UN-HAB-1322-2025-354

Referencia 1: Contrato de Interventoría CO1.PCCNTR.8677897 CTO 1322-2025 — «Realizar la interventoría integral a la factibilidad, estudios y diseños definitivos y la ejecución de las obras de espacio público, en el marco de la estrategia Revitaliza tu Barrio, en los polígonos priorizados por la Secretaría Distrital de Hábitat. Grupo 3».

Referencia 2: Contrato de Obra CO1.PCCNTR.8539993 CTO 1285-2025 — «Realizar la factibilidad, los estudios y diseños definitivos y la ejecución de las obras de espacio público, en el marco de la estrategia Revitaliza tu Barrio, en los polígonos priorizados por la Secretaría Distrital de Hábitat. Grupo 3».

Asunto: Requerimiento de entrega, sustentación y/o corrección de productos del Informe Fase de Estudios y Diseños – Componente BIM (EYD-BM-DC-07 Versión 00 del 10 de agosto de 2026) y de su Plan de Ejecución BIM (PL-DC-002 Versión 01).

Figura 2. Esquemas típicos de estructura de andén tipo S1 y S2 adoptados en el informe.

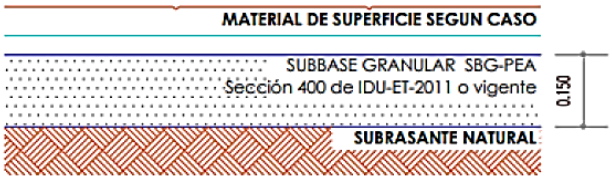
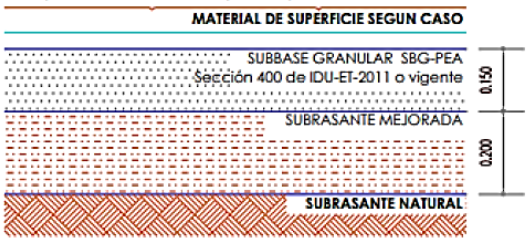
Estado: El informe relaciona apiques (Chapinero AP1–AP10, Lourdes 7 apiques, Los Mártires sin número definido) pero no incluye el plano de localización georreferenciado de los apiques; además, varios CIV de Chapinero no cuentan con exploración asociada y no se presentan las tablas de clasificación por CIV para Los Mártires y Las Cruces.

Fundamento del requerimiento: El Apéndice 12 exige el plan y el plano de exploración georreferenciado (coordenadas y cotas) y que la caracterización sea representativa por sector. Sin la localización ni una densidad suficiente no es posible validar la representatividad de la clasificación S1/S2 asignada por CIV.

Se requiere: Anexar el plano de localización georreferenciado de los apiques (coordenadas y cotas) por polígono; completar la exploración en los CIV sin cobertura o sustentar su representatividad mediante tramos homogéneos; y presentar la clasificación de subrasante por CIV para los tres polígonos.
